Ministero della Transizione Ecologica

Parere n. 487 del 20/05/2022

Progetto:	<p><i>Verifica di assoggettabilità alla VIA</i></p> <p>"Modifiche gestionali da apportare alla Centrale Termoelettrica di Marghera Levante nella configurazione impiantistica autorizzata, necessarie per continuare a fornire vapore all'adiacente stabilimento Versalis S.p.A."</p> <p>ID_VIP: 7883</p>
Proponente:	<p>EDISON S.p.A.</p>

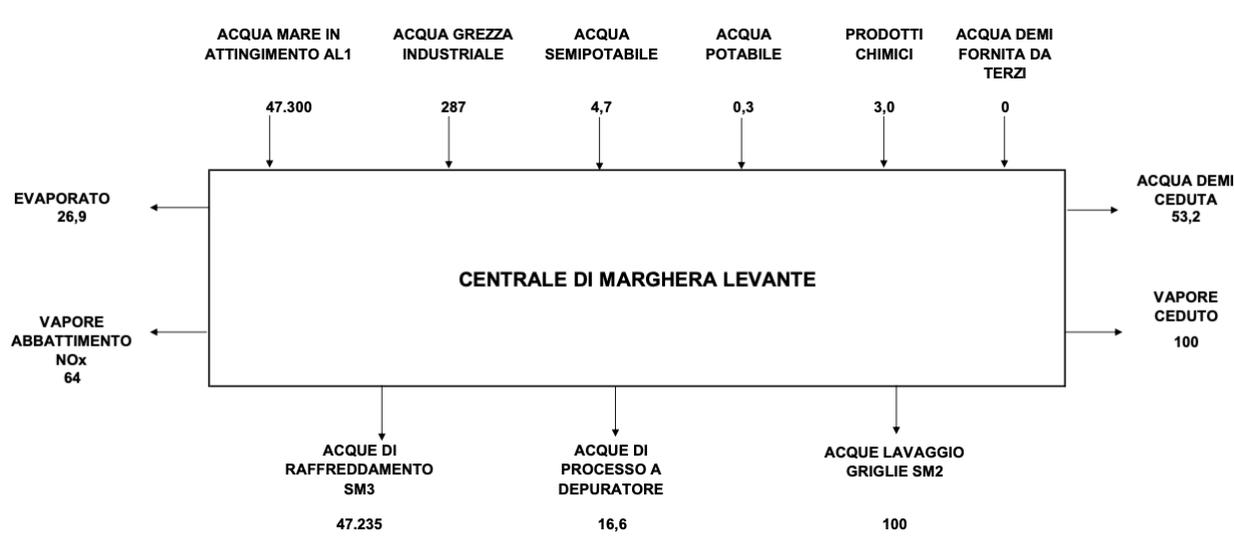
Nella figura è riportato il bilancio idrico:

Come si può notare il consumo di acqua grezza in caso di esercizio del nuovo ciclo combinato in assetto cogenerativo sarebbe pari a 204 m3/h, ovvero inferiore rispetto ai 287 m3/h dell’ultimo assetto cogenerativo autorizzato per la CTE esistente.
